改善箇所説明図①

改善箇所説明図②

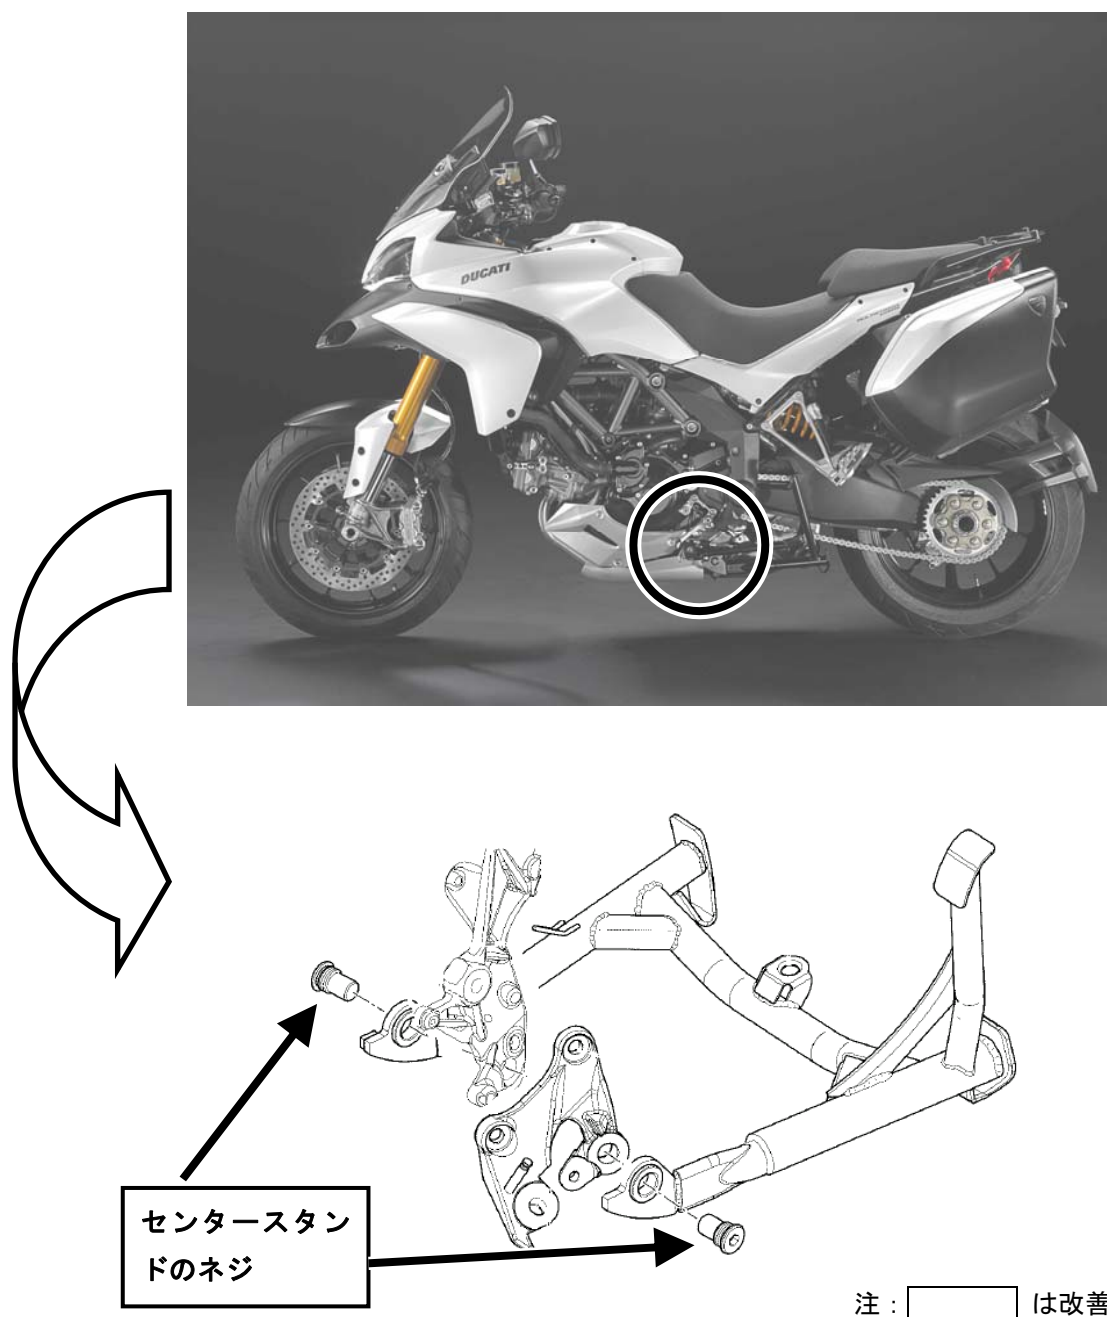
基準不適合発生箇所

センタースタンドを取り付けている左右のネジに緩み止めがなされていないため、当該ネジが振動により外れる場合がある。このため、最悪の場合、センタースタンドが脱落するおそれがある。

全車両、当該ネジにゆるみ止め用接着剤を塗布し規定トルクで締めなおす

識別： センタースタンド部に、緑色のフェルトペンを塗布する。

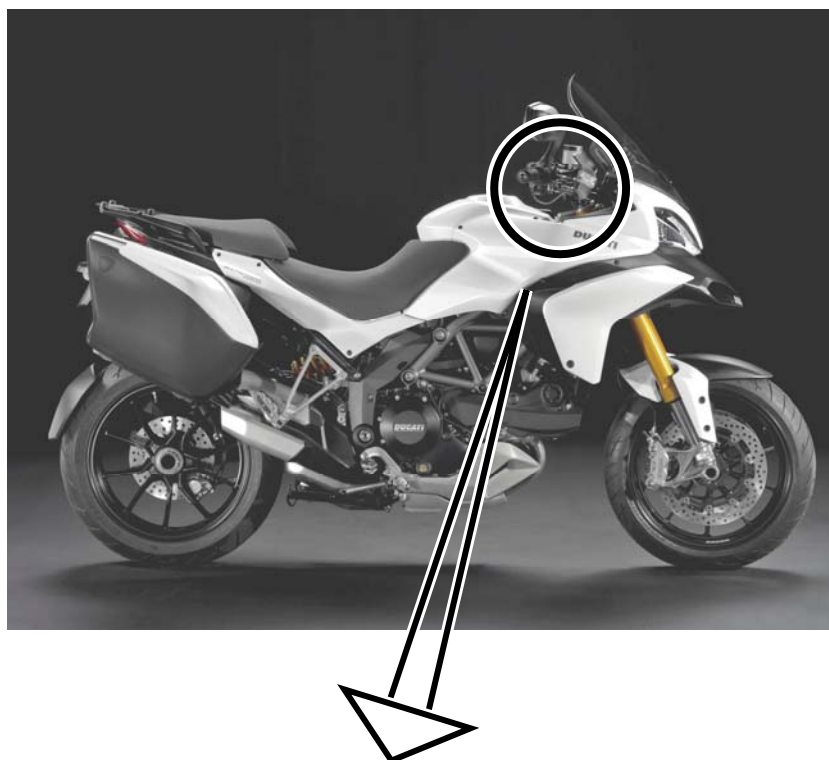
ステアリングヘッド
のネジ

誤品

正規品

ハンドルの組み付け工程において、ハンドルを取り付けるステアリングヘッドのネジに誤品を使用したものがある。そのため、振動により当該ネジが緩み、脱落するおそれがある。

全車両、ステアリングヘッドのネジを正規品と交換する。

識別： ステアリングヘッドスクリュー部に、緑色のフェルトペンを塗布する。
